柏崎刈羽原子力発電所第6号機 設計及び工事計画認可申請に係る説明について (大物搬入建屋 杭の損傷要因について)

2022年8月22日
東京電力ホールディングス株式会社

本日のご説明内容

➤ 設計及び工事計画認可申請に係る審査会合の指摘事項に対する回答

図9 No.8杭頭部の構造及び損傷状況 (イメージ) (単位: mm)

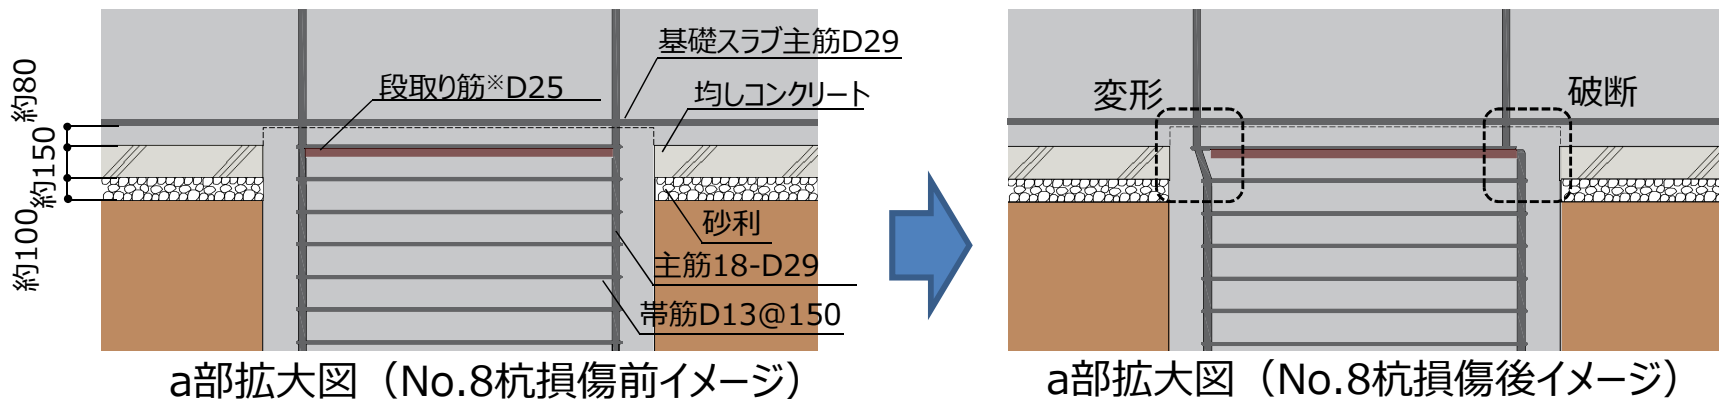
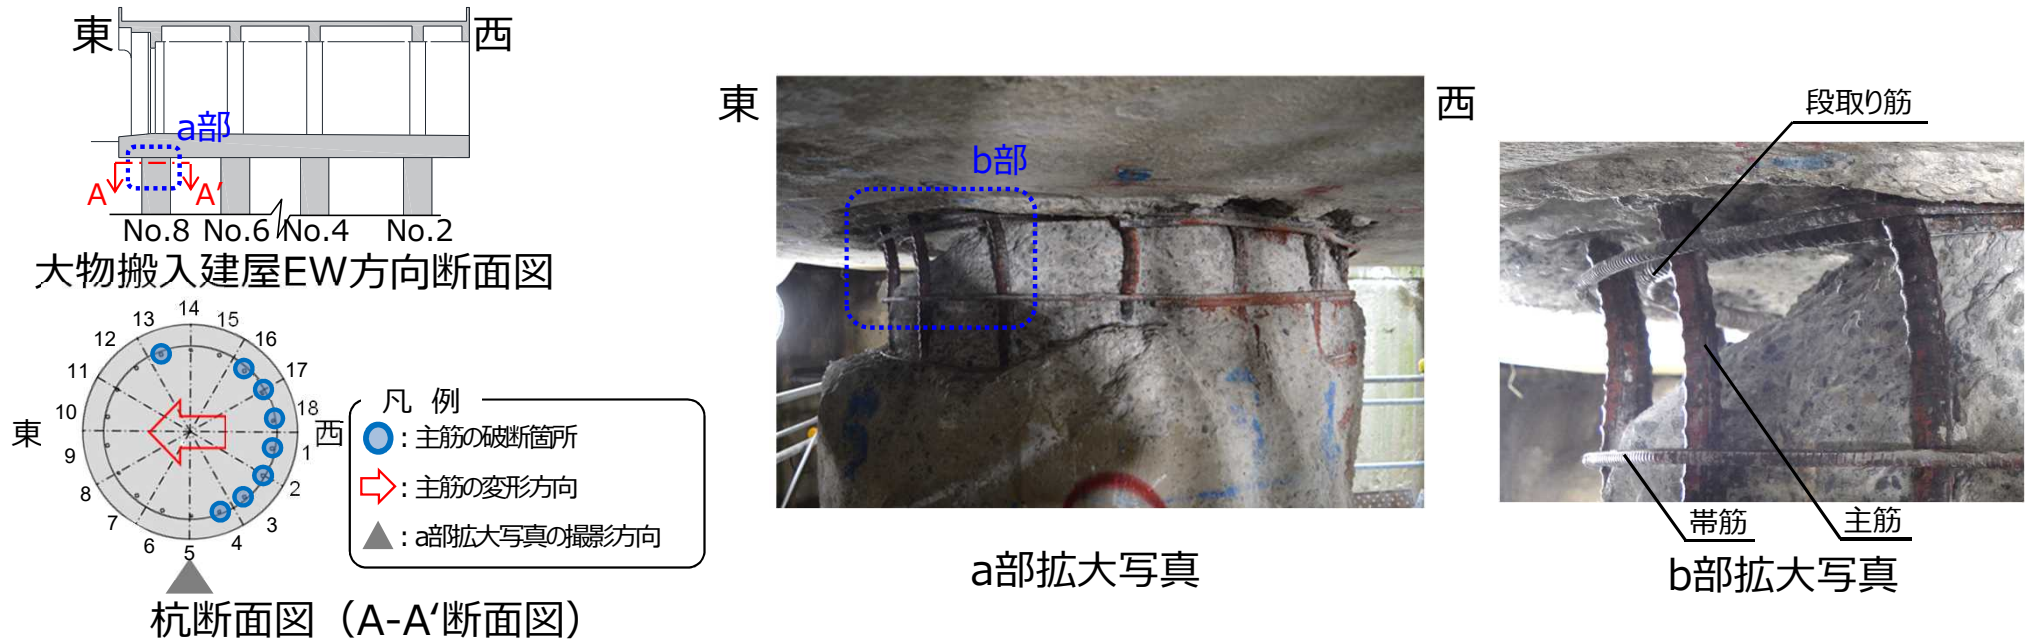
新たに1本の切断が確認されたNo.8の杭の鉄筋について、当該鉄筋の位置や切断の状況、損傷要因推定への影響を説明すること。

今後ご説明予定。

図24 大物搬入建屋周辺埋戻土の概略範囲図※

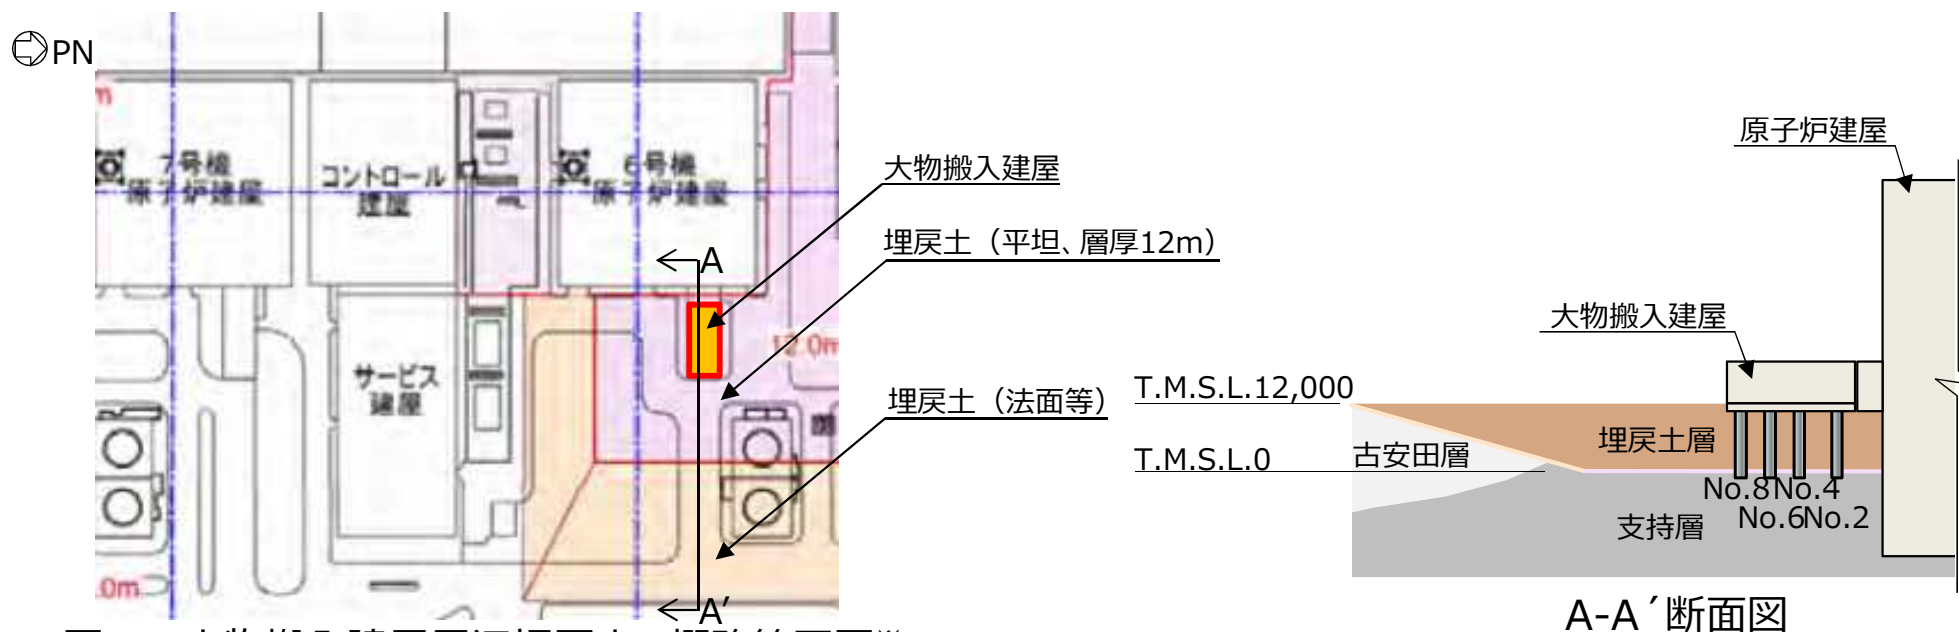
大物搬入建屋周辺の地質・地質構造を踏まえ、地盤の傾斜の有無及びその影響について説明すること。

大物搬入建屋の杭周辺の地盤は、建設時にT.M.S.L.0mまでオープンカット工法で掘削を行い、その後、T.M.S.L.12mまで敷地内の掘削土（埋戻土）で埋め戻していることから、水平方向に広がりを持った一様な地質構造となっており、法面から離れた位置に大物搬入建屋は立地しているため、地盤の傾斜の影響はないと考えている。(P.29)

- K6大物搬入建屋の杭周辺の地盤は、建設時にT.M.S.L.0mまでオープンカット工法で掘削を行い、その後、T.M.S.L.12mまで敷地内の掘削土（埋戻土）で埋め戻していることから、水平方向に広がりを持った一様な地質構造となっており、法面から離れた位置にK6大物搬入建屋は立地している。（図24）
- 杭の配置状況及び杭周辺の地盤が一様に埋戻土層であることから、地盤変位がNo.6・8杭のみに大きく作用して、No.6・8杭の特異な損傷を引き起こす可能性は考えにくい。No.6・8杭周辺地盤の状況によっては、杭に応力集中を発生させる要因となる可能性がある。

図37 Case2/Case1の比率

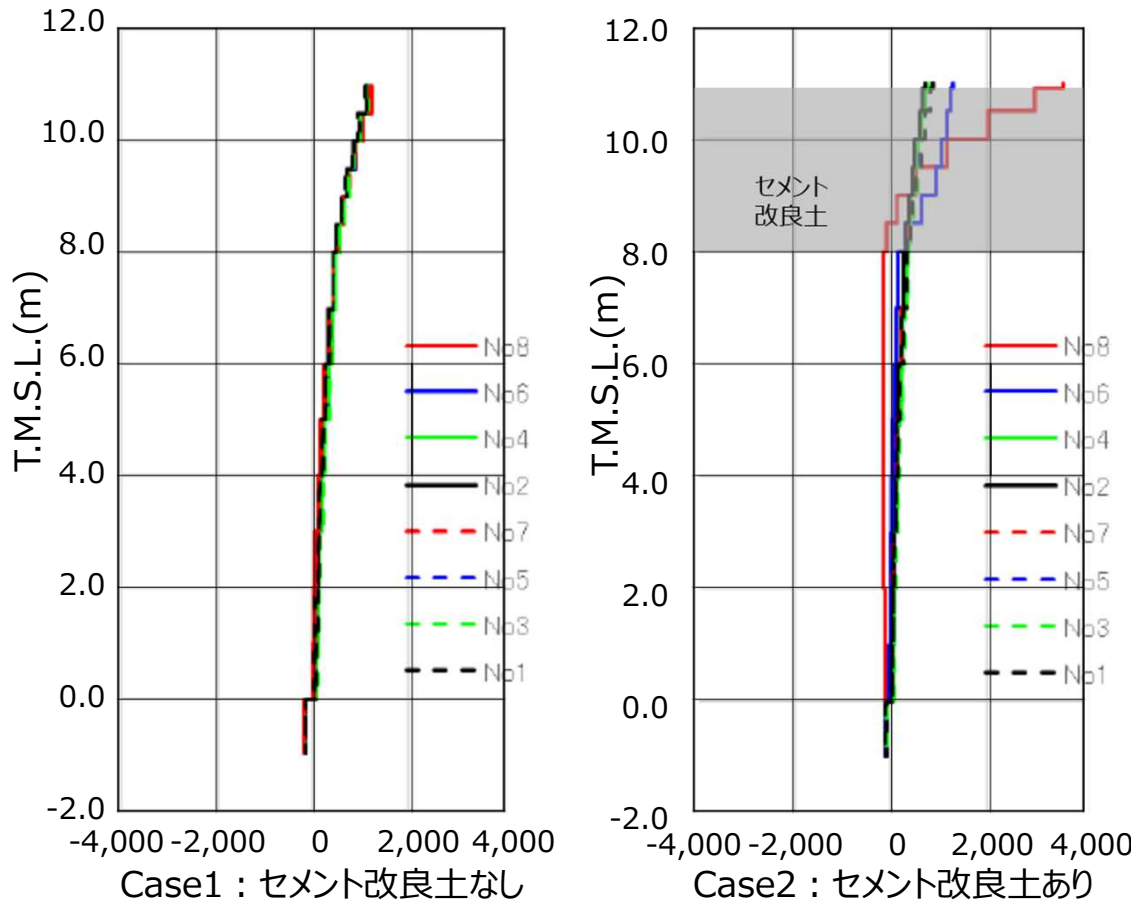
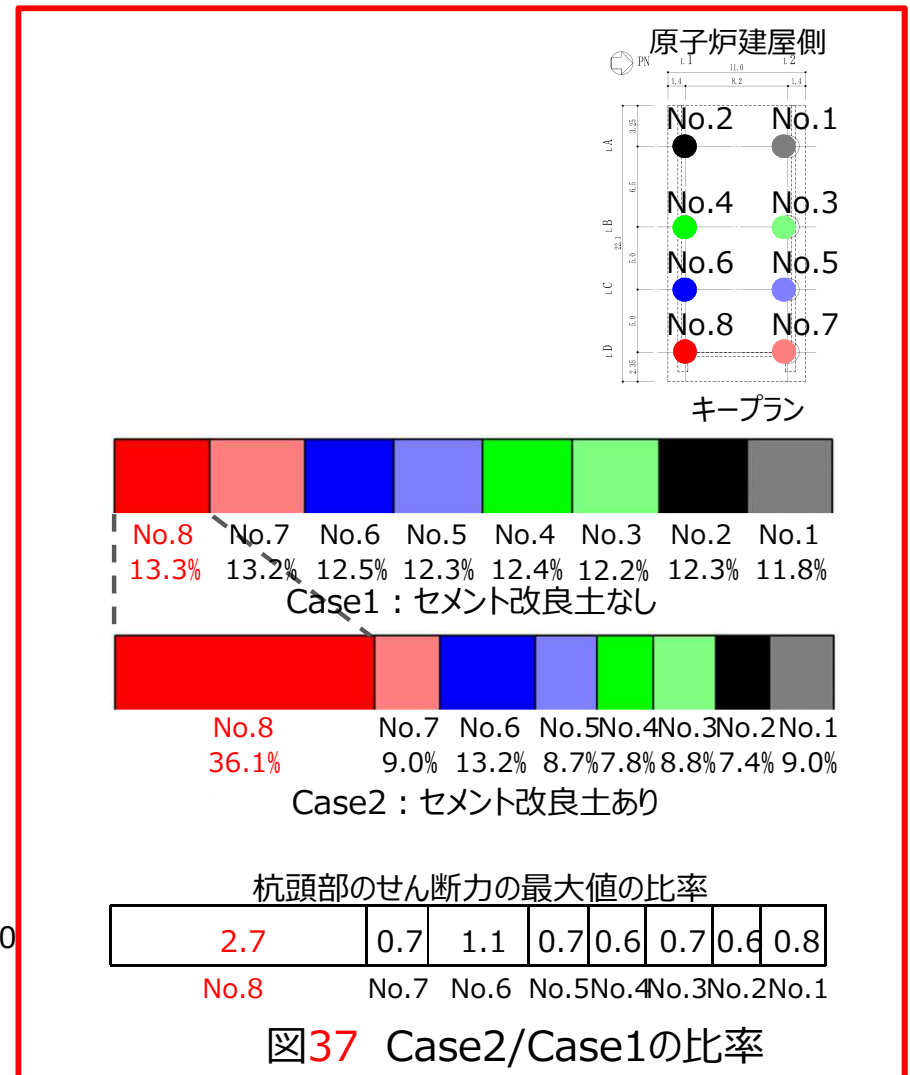
中越沖地震時において改良地盤がある場合に作用する地震荷重について、改良地盤がない場合の地震荷重と耐力との関係を踏まえてどのような程度(オーダー感)になるのかを説明すること。また、設計時の地震荷重と耐力との関係からも検討し説明すること。

3章に示すNo.8杭のせん断力に着目した解析の単位荷重10,000kNは、2章に示すセメント改良土を考慮していない中越沖地震シミュレーション解析の杭8本が負担する杭頭部のせん断力（EW方向：約1,400kN/本×8本=約11,200kN）に比べ、大きな差がない程度の荷重となっており、中越沖地震シミュレーション解析結果の杭頭部のせん断力に対して、約3倍の応力集中の結果を乗じた場合、No.8杭頭部は終局せん断耐力を超える可能性がある。（P.39）

- 図37に示すように、No.8杭周辺のセメント改良土を模擬したケースでは、セメント改良土がないケースに比べ、杭頭部のせん断力が3倍程度大きくなり、セメント改良土の影響でNo.8杭に応力集中する傾向を確認した。
- NS方向に加力した場合もEW方向と同様にNo.8杭頭部に応力集中する傾向は同じであるが、EW方向の方がより集中度が大きいことから、No.8杭頭部の鉄筋の損傷状況と整合することを確認した。
(参考資料53ページ参照)
- 本解析の単位荷重10,000kNは、31ページで示すセメント改良土を考慮していない中越沖地震シミュレーション解析の杭8本が負担する杭頭部のせん断力（EW方向：約1,400kN/本×8本=約11,200kN）に比べ、大きな差がない程度の荷重となっており、中越沖地震シミュレーション解析結果の杭頭部のせん断力に対して、約3倍の応力集中の結果を乗じた場合、No.8杭頭部は終局せん断耐力を超える可能性がある。
